Einwohnergemeinde Saanen

SAANEN/GSTAAD, ÜBERBAUUNGSORDNUNG «PARKHOTEL GSTAAD» Road Safety Audit (RSA)

Saanen/Gstaad, Überbauungsordnung «Parkhotel Gstaad»
Road Safety Audit (RSA)
V20577
Bern, 04.03.2025

Abb. 7: Schleppkurvenprüfung Knoten «Parkstrasse/Wispilenstrasse» (Einfahrt Lieferwagen)

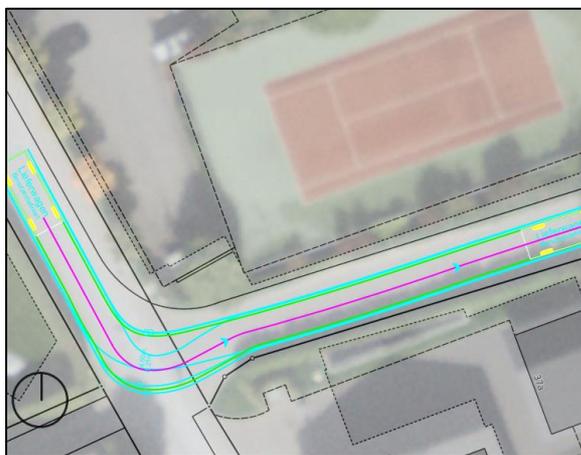
Die Überprüfung der Schleppkurven hat ergeben, dass die Platzverhältnisse am Knoten «Parkstrasse/Wispilenstrasse» für die Ein- und Ausfahrt eines grösseren Lieferwagens resp. Kleinbusses ausreichend sind. Für die jeweiligen Fahrmanöver muss die gesamte Fahrbahnbreite in Anspruch genommen werden, was aufgrund der tiefen Verkehrsmengen entlang der Wispilenstrasse und der Seltenheit dieser Fahrmanöver jedoch als unproblematisch beurteilt wird.

Überprüfung Schleppkurven Knoten "Hotelvorfahrt/Wispilenstrasse"

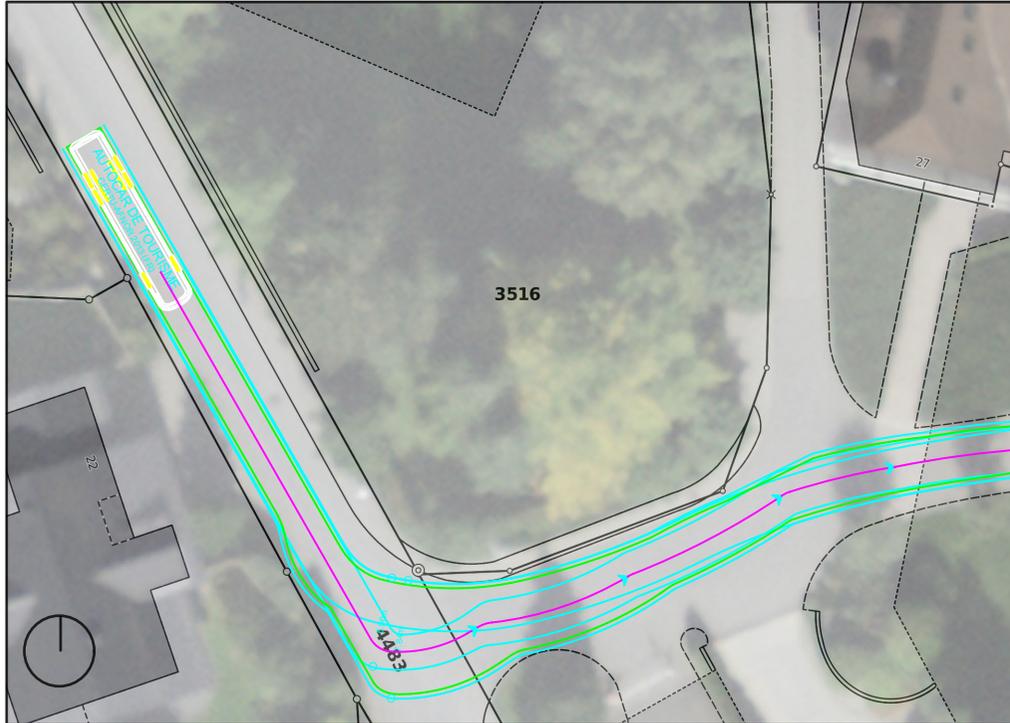
Die Überprüfung der Schleppkurven hat ergeben, dass die Platzverhältnisse am Knoten «Hotelzufahrt/Wispilenstrasse» für die Ein- und Ausfahrt von Reisecars ausreichend sind. Für die jeweiligen Fahrmanöver muss die gesamte Fahrbahnbreite in Anspruch genommen werden, was aufgrund der tiefen Verkehrsmengen entlang der Wispilenstrasse und der Seltenheit dieser Fahrmanöver jedoch als unproblematisch beurteilt wird.
